**Ekspertyza
dotycząca ustalenia przyczyn uszkodzeń
powstałych w czasie zbiornika retencyjnego
w rejonie ul. Folwarcznej w Krakowie,
zlokalizowanego na działkach nr 320/1 oraz 320/2
obr. NH-11 po opadach w roku 2024**

Gmina Miejska Kraków, Pl. Wszystkich Świętych 3-4
Reprezentowana przez jednostkę 32-004 Kraków
Klimat – Energia – Gospodarka Wodna w Krakowie
Os. Szkolne 27, 31-977 Kraków

Kraków, grudzień 2024

Rys. 10. Profil podłużny zbiornika z rozwiązaniami konstrukcyjnymi uzupełniony o profile geotechniczne

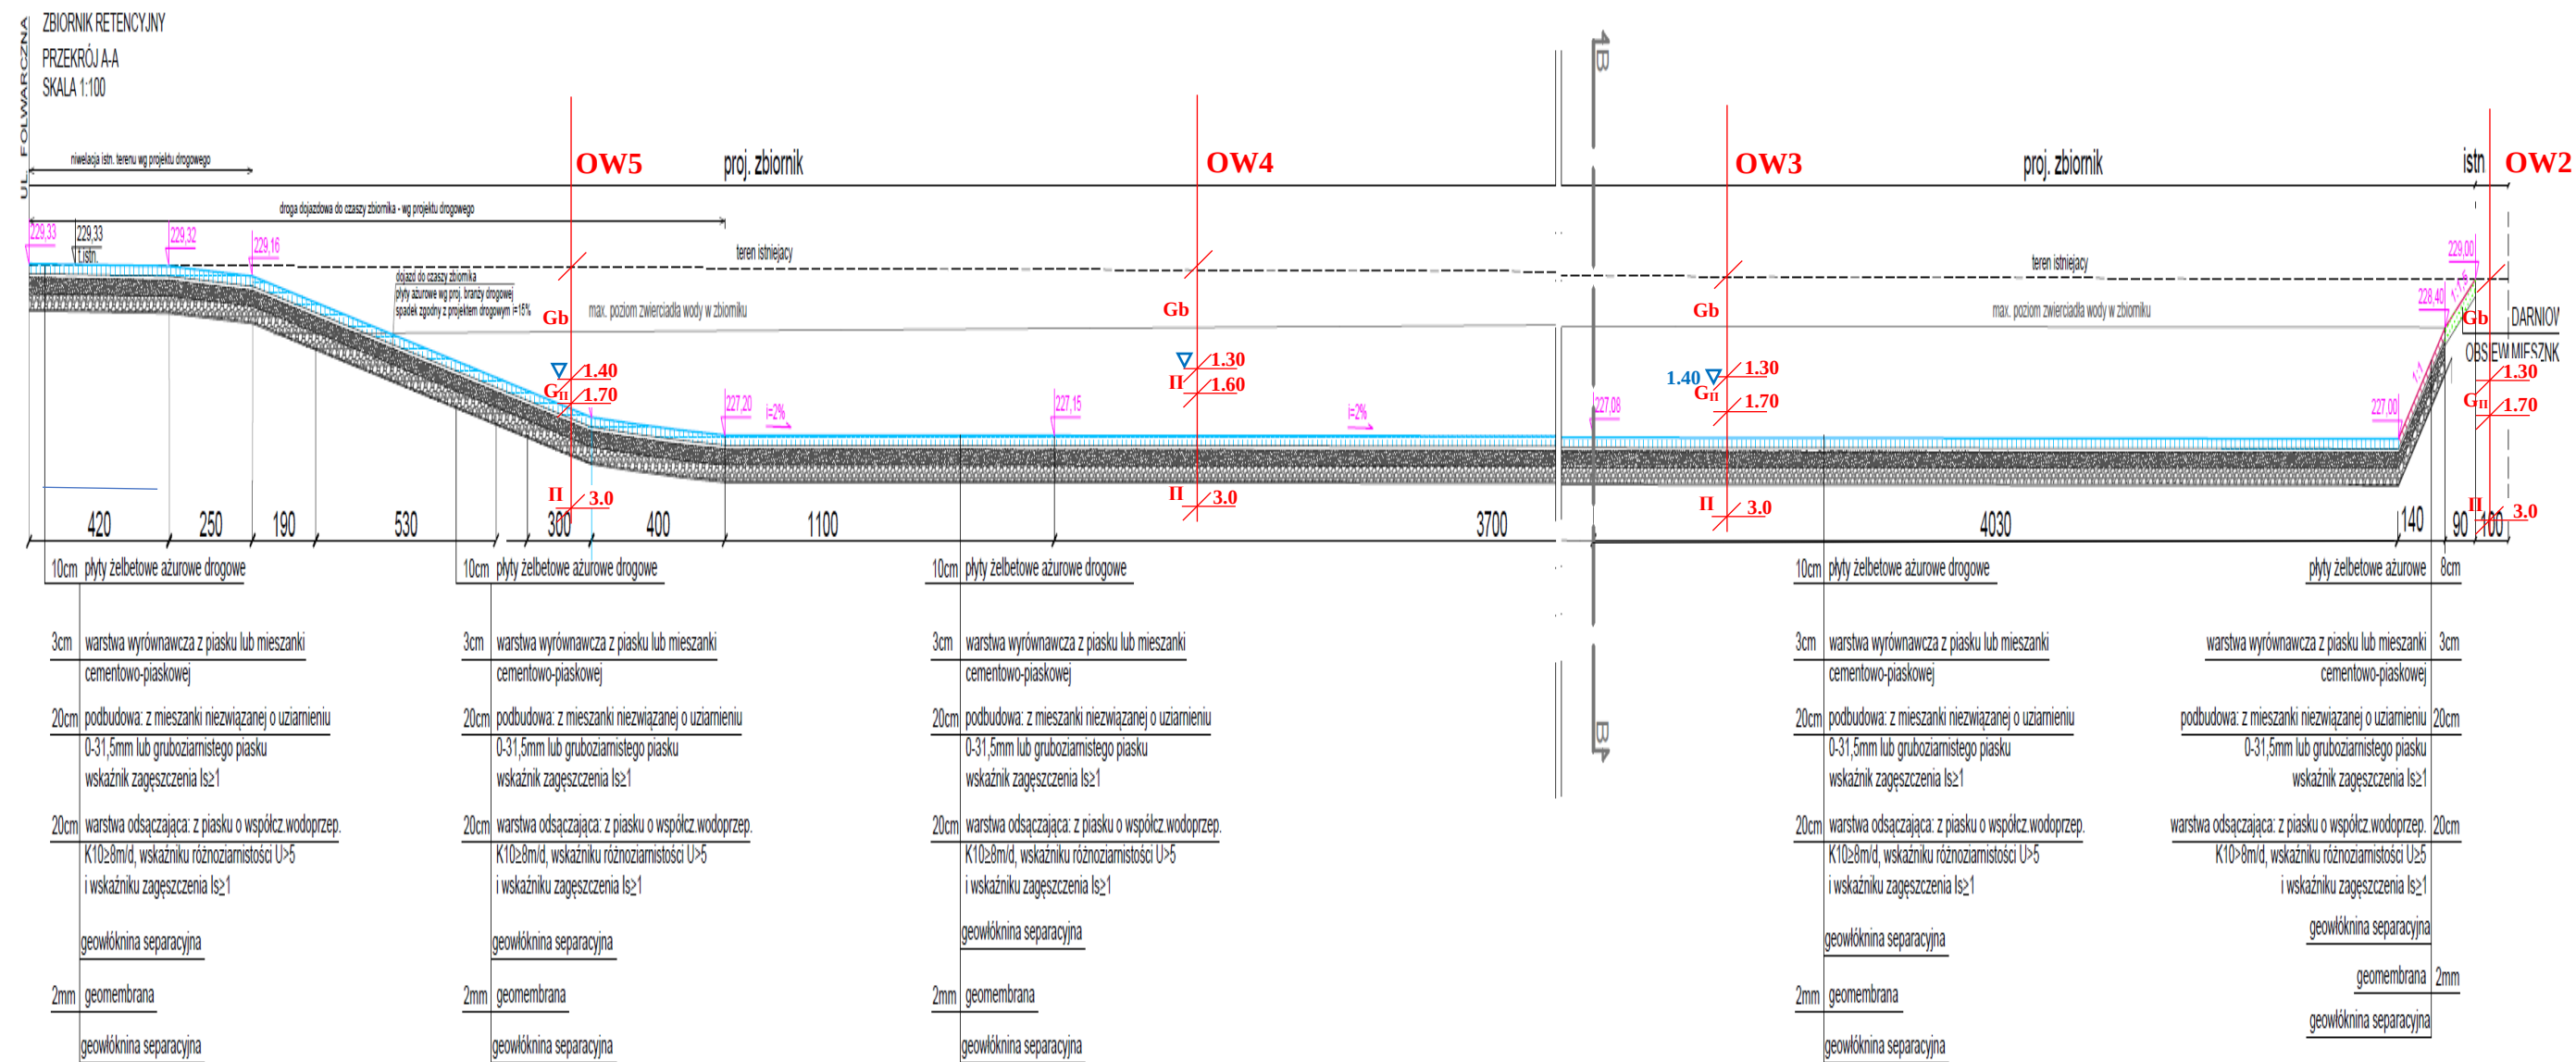
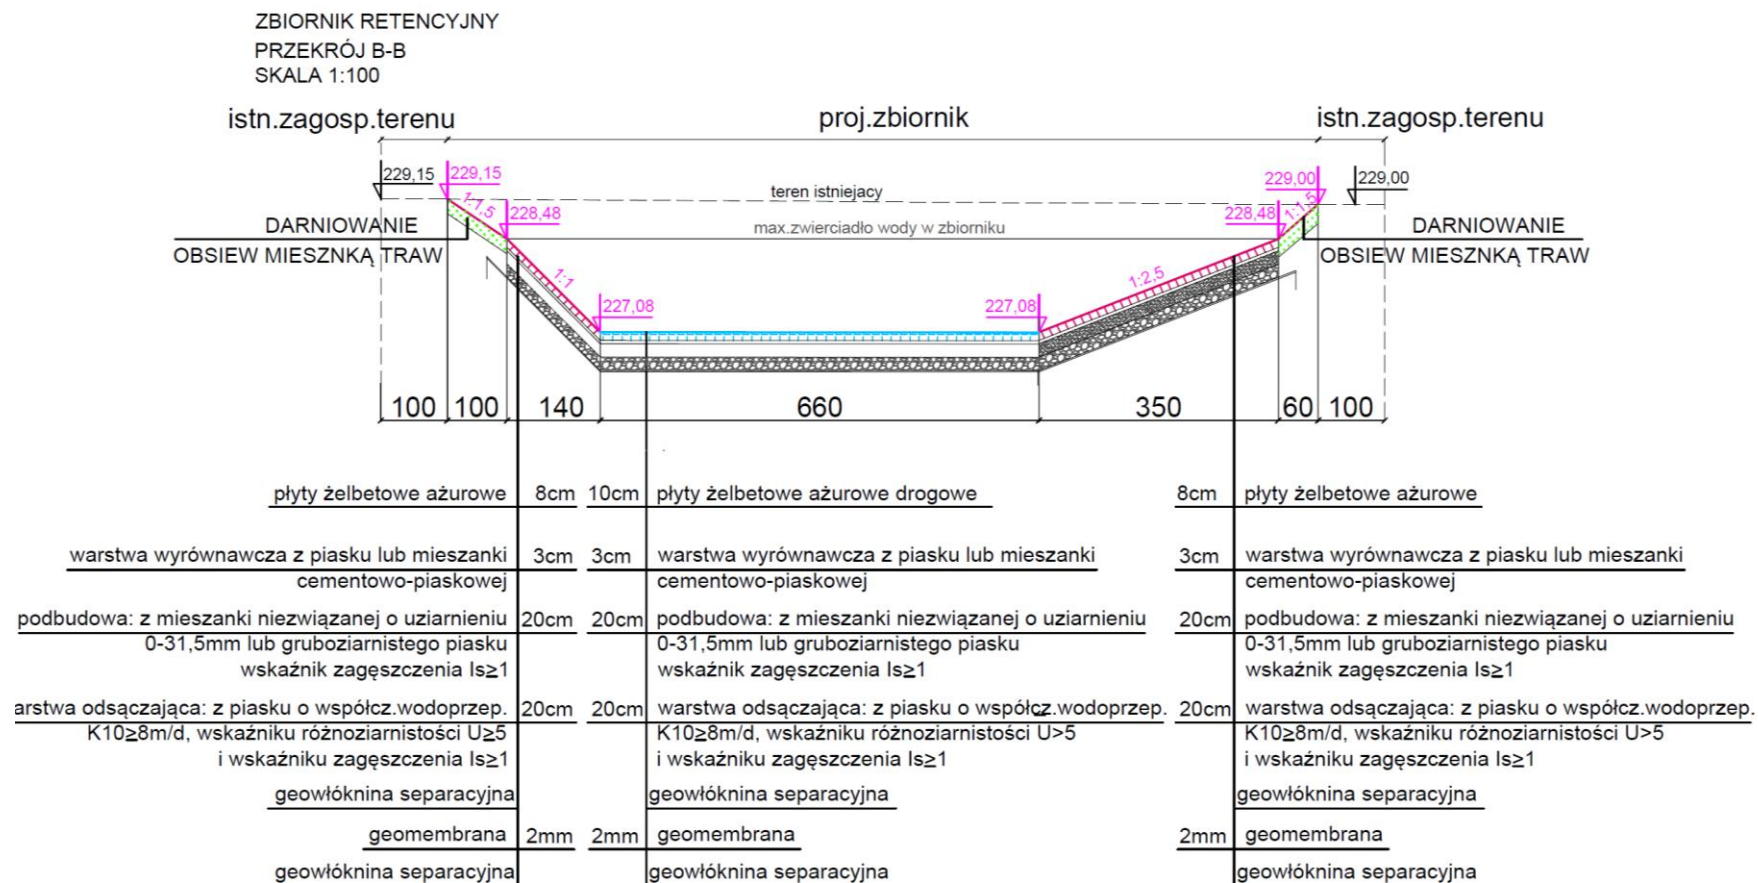
Powyższy opis różni się od rozwiązań przedstawionych na rysunku 10 i 11 (rys. 4 PB). Wg rozwiązań przedstawionych na rysunku 4 - PB zrealizowano konstrukcję czaszy zbiornika.

Nie uwzględniono także informacji o małej przepuszczalności gruntów. Stąd zaprojektowanie uszczelnienia czaszy zbiornika geomembraną było błędem skutkującym deformacją dna i umocnień skarp poprzez tworzenie się destrukcyjnej siły wyporu.

Rys. 14. Szkic geodezyjny zakresu utraty stateczności skarpy północnej

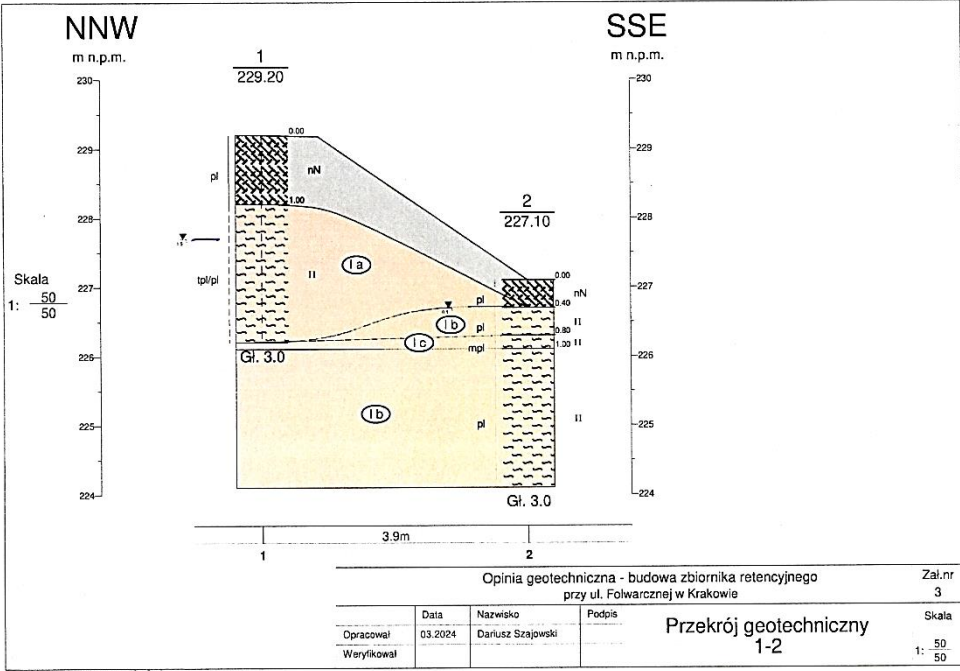
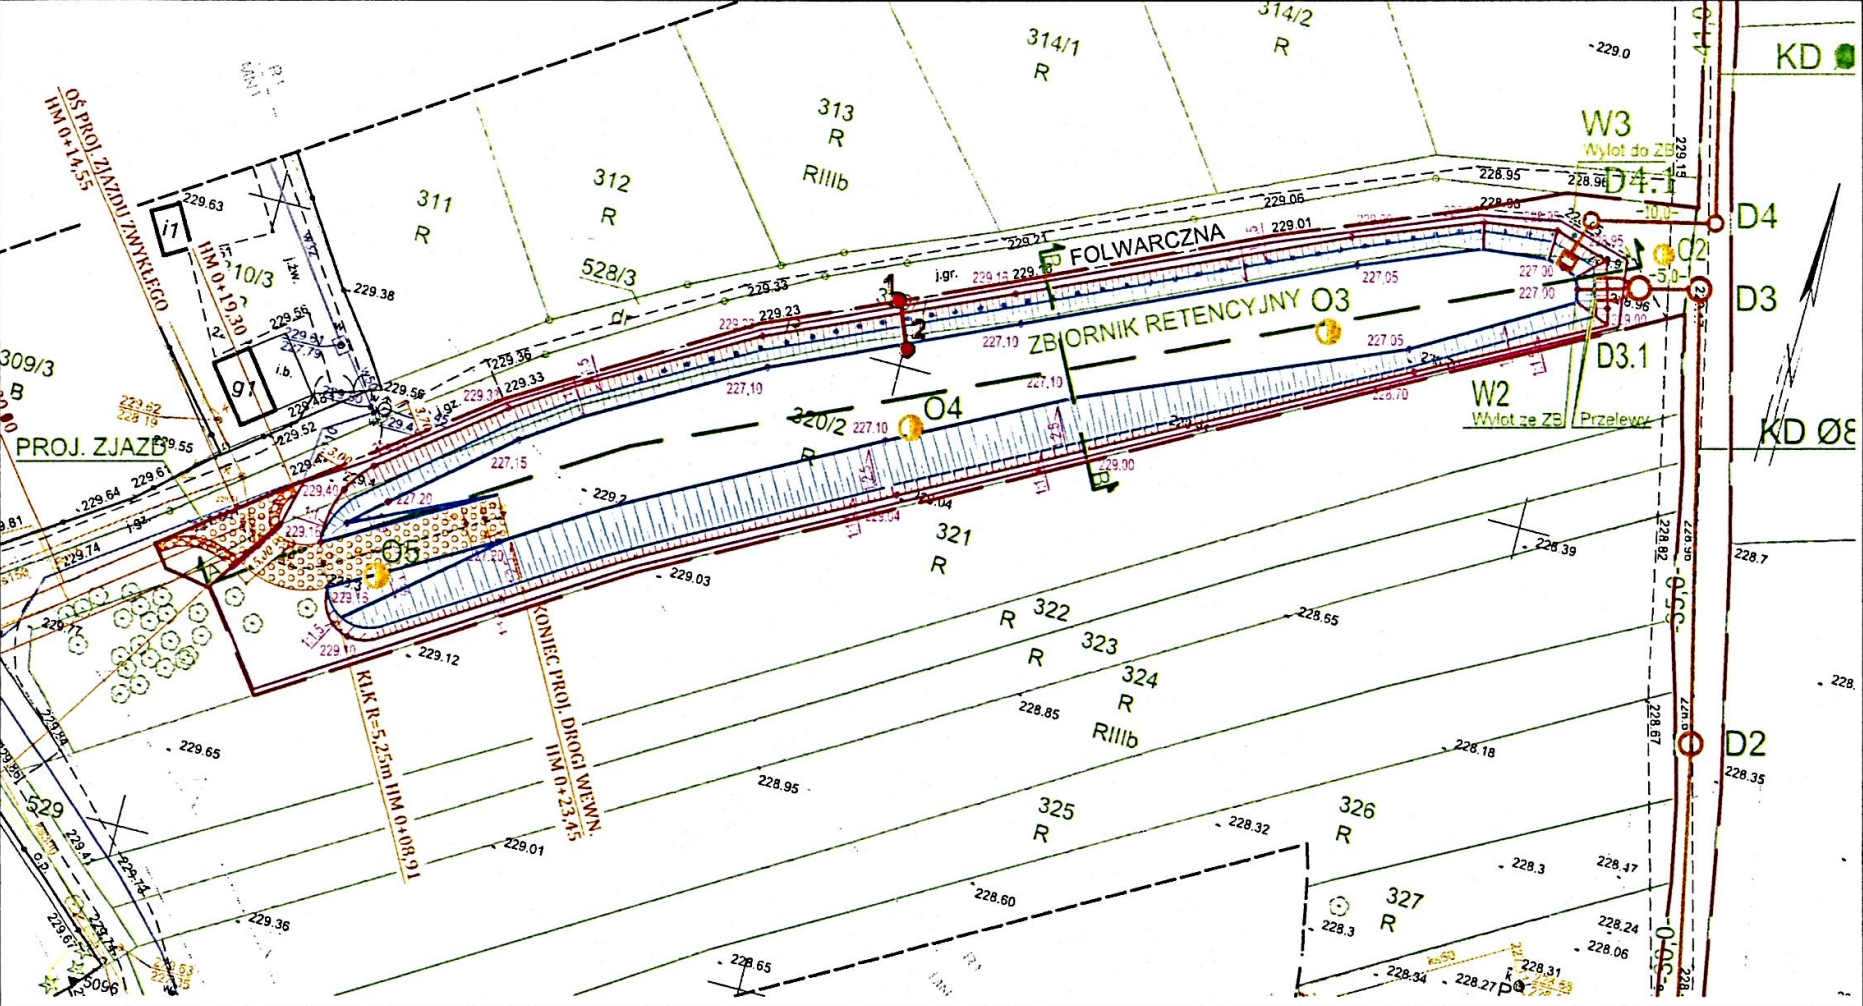
Drugim problemem była utrata stateczności odcinka skarpy północnej. Zjawisko to wystąpiło na początku marca 2024 roku. Zakres zjawiska przedstawiony jest poniżej na rysunku 14.

Osunięcie się skarpy wykopu zbiornika nastąpiło na skutek uplastycznienia się gruntów zalegających w podłożu. Wodę stagnującą w wykopie należy wypompować.

Zaleca się wymianę gruntu na kruszywo mineralne frakcji 0-63 mm na głębokości ok 40 cm na dnie i skarpach wykopu.

Rys. 16. Zakres wymiany gruntu w strefie osuwiska skarpy

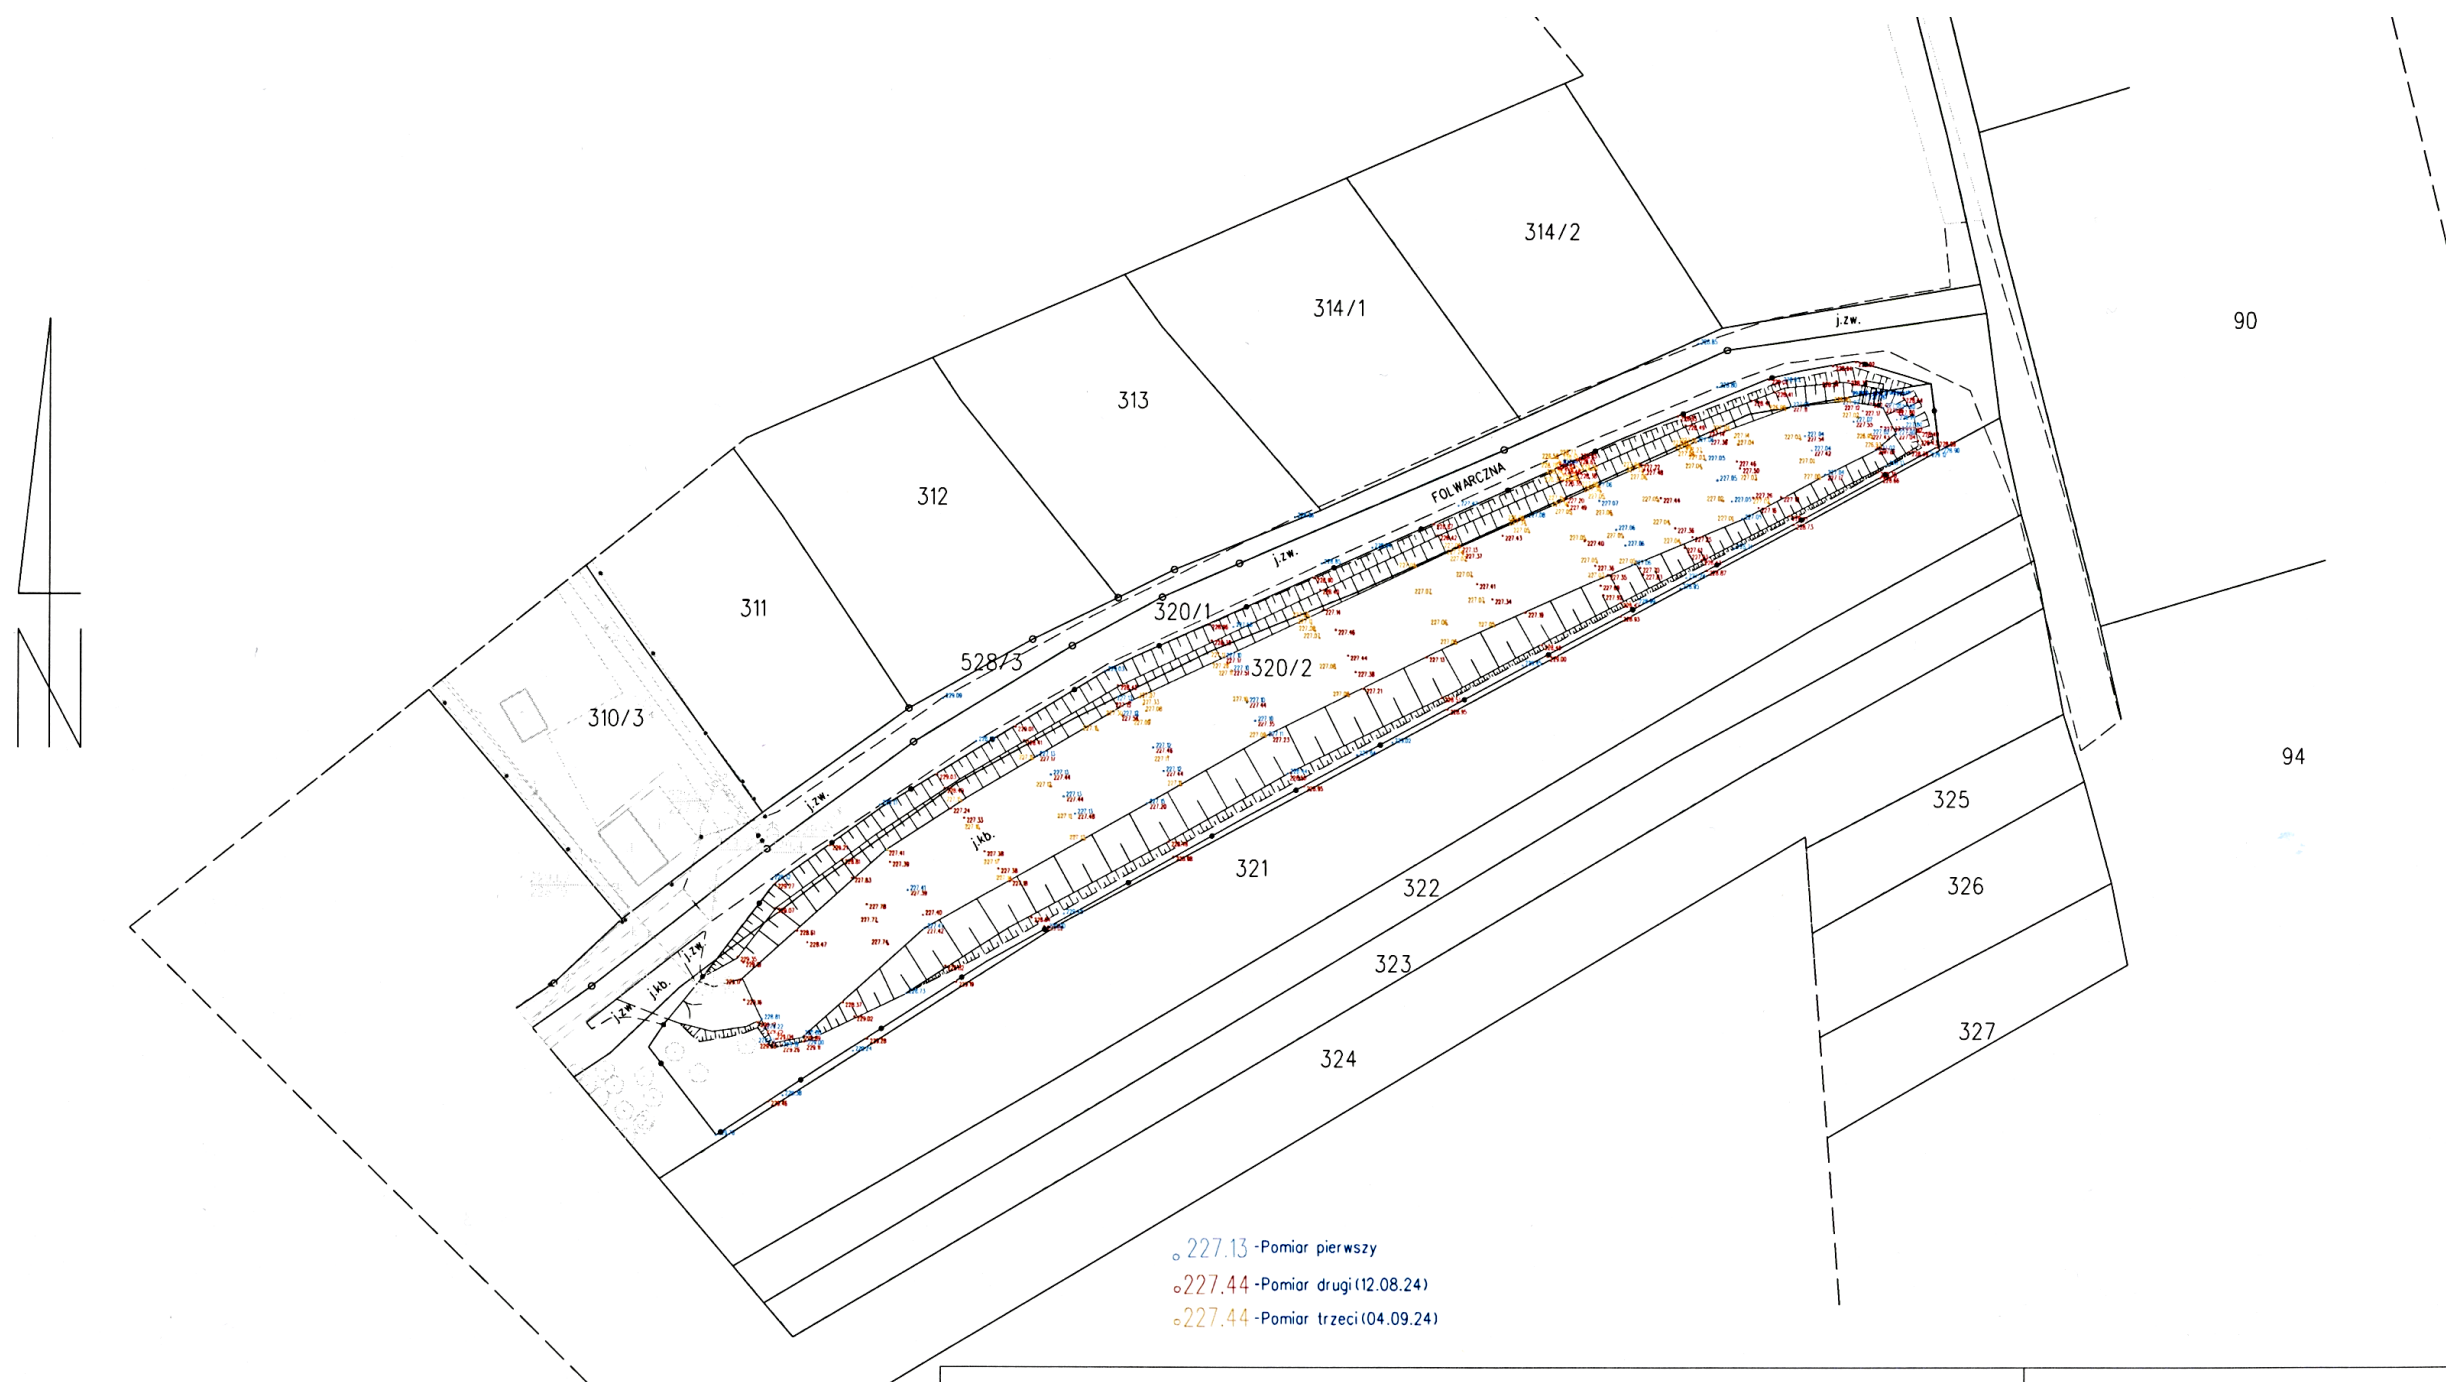
Działania naprawcze polegały na wymianie gruntu na skarpie i części dna zbiornika i zakończone zostały w maju 2024 roku. Wykonane roboty przedstawiono na rysunku 16.
